Mission régionale d'autorité environnementale
PAYS DE LA LOIRE

AVIS DÉLIBÉRÉ

**SUR LE PROJET DE RENOUVELLEMENT AVEC AUGMENTATION DE LA PRODUCTION DU
PARC ÉOLIEN D'ERBRAY
SUR LA COMMUNE D'ERBRAY (44)**

n° PDL-2023-7069

Parcs éoliens d'Erbray et de Soudan – Source : étude d'impact

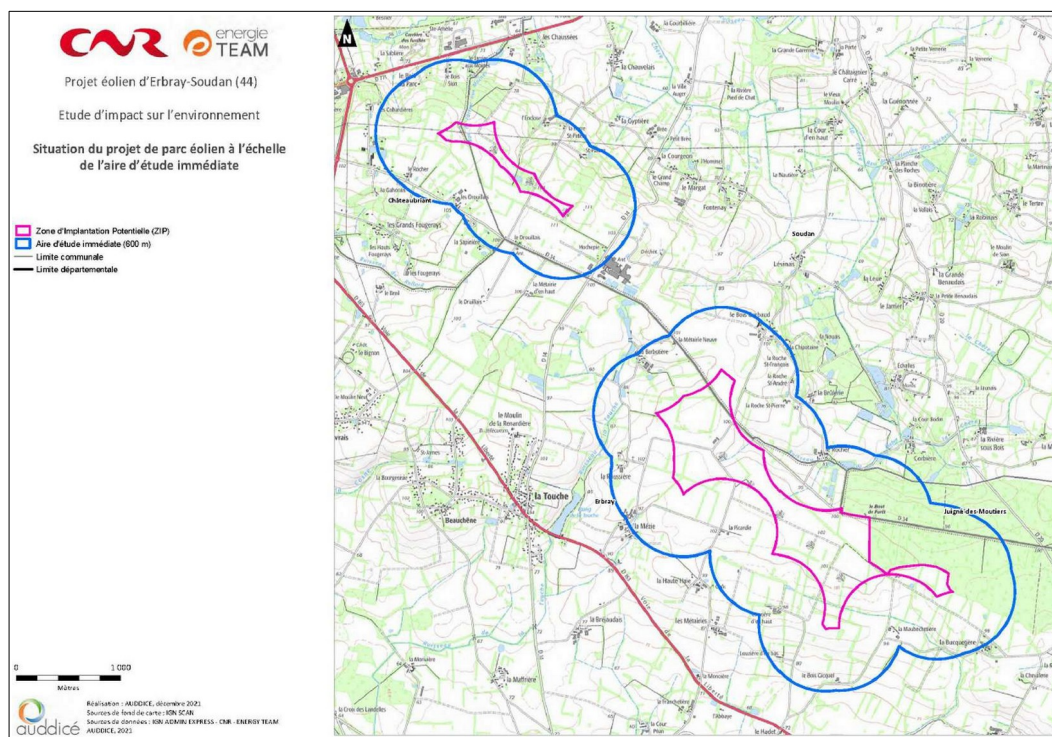
Cependant, la nature, la proximité et la temporalité des deux projets, la similitude des impacts, dont une part importante s'additionnent étant donné la proximité des parcs, conduisent à considérer, au regard de la notion de projet telle qu'elle est appréhendée dans le code de l'environnement (article L122-1), que ces deux parcs font partie d'un seul et même projet au sens de l'évaluation environnementale : « *Lorsqu'un projet est constitué de plusieurs travaux, installations, ouvrages ou autres interventions dans le milieu naturel ou le paysage, il doit être appréhendé dans son ensemble, y compris en cas de fractionnement dans le temps et dans l'espace et en cas de multiplicité de maîtres d'ouvrage, afin que ses incidences sur l'environnement soient évaluées dans leur globalité* ». Dès lors, une étude d'impact commune aux deux parcs éoliens aurait dû être réalisée afin que l'ensemble des impacts résultants de ces deux parcs éoliens soient analysés et pris en compte de façon globale.

La MRAe recommande d'élaborer une seule étude d'impact pour les deux projets de parcs éoliens afin que puissent être évaluées les incidences sur l'environnement de façon globale au-delà de l'approche des effets cumulés actuellement conduite.

Synthèse des sensibilités chiroptérologiques de la Variante d'implantation n°3 – Source : étude d'impact

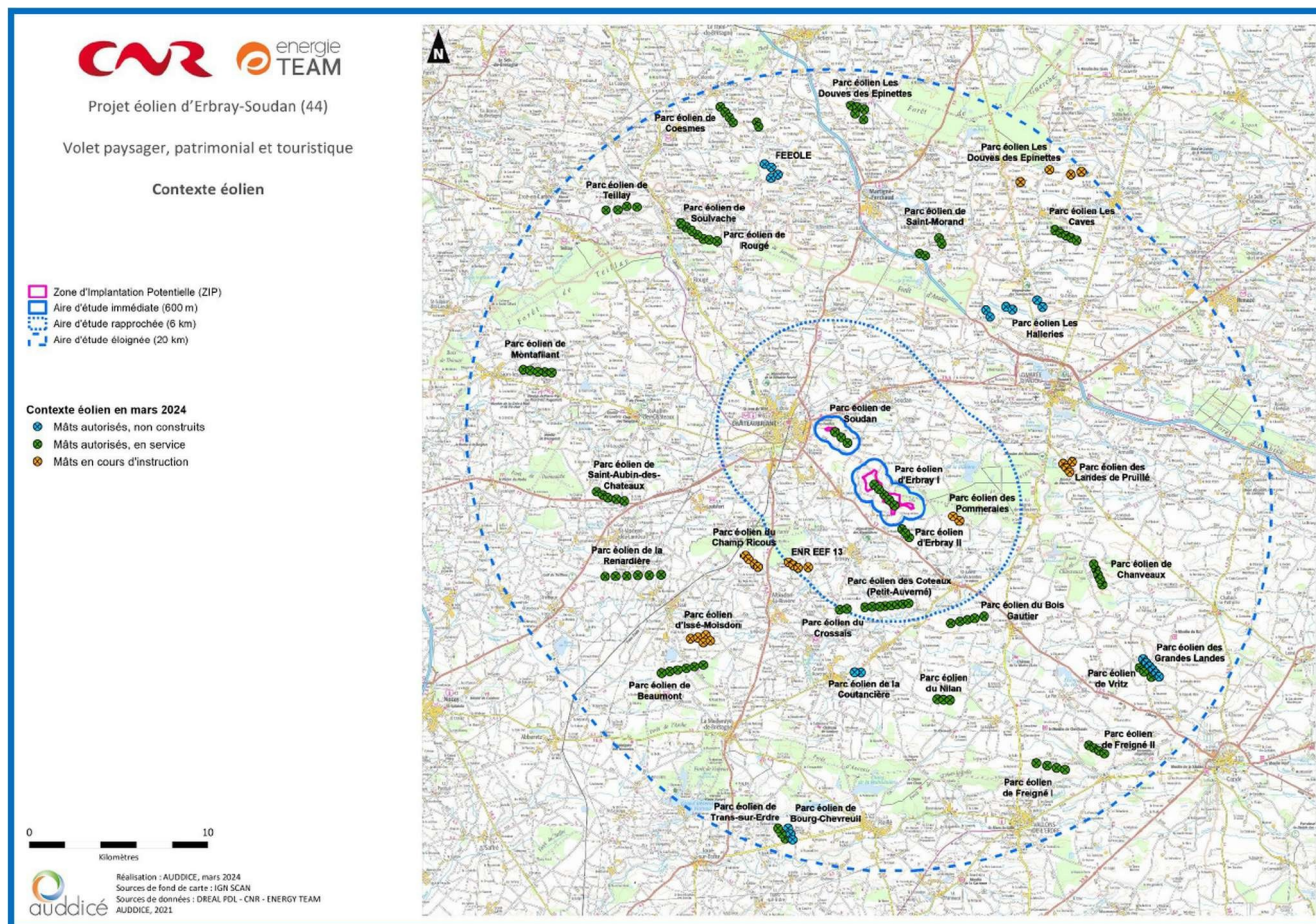
Cependant, le choix de la variante retenue questionne l'implantation des éoliennes E3 et E5 à proximité de haies où des enjeux forts liés aux chiroptères existent. Bien que localisée dans un secteur à faible enjeu, l'éolienne E2 s'avère cependant très proche de secteurs à enjeux matérialisés par des haies. Or, des espaces ouverts avec des enjeux faibles existent à proximité des éoliennes E3 et E5. Pour ces deux éoliennes et dans une moindre mesure pour l'éolienne E2, la zone de surplomb, c'est-à-dire la surface au sol au-dessus de laquelle les pales sont situées (diamètre du rotor) suivant une rotation à 360° du rotor par rapport à l'axe du mat, couvrira des secteurs à enjeux forts. Ce choix d'implantation n'est en conséquence ni lisible ni justifié par rapport aux enjeux naturalistes sans que des possibilités d'implantation au sein de la ZIP dans les secteurs où les enjeux sont qualifiés de faibles n'aient été proposées.

La MRAe recommande que soient reconsidérés les choix de localisation des éoliennes concernées par des secteurs à enjeux naturalistes avérés en recherchant des solutions alternatives évitant les enjeux les plus forts.
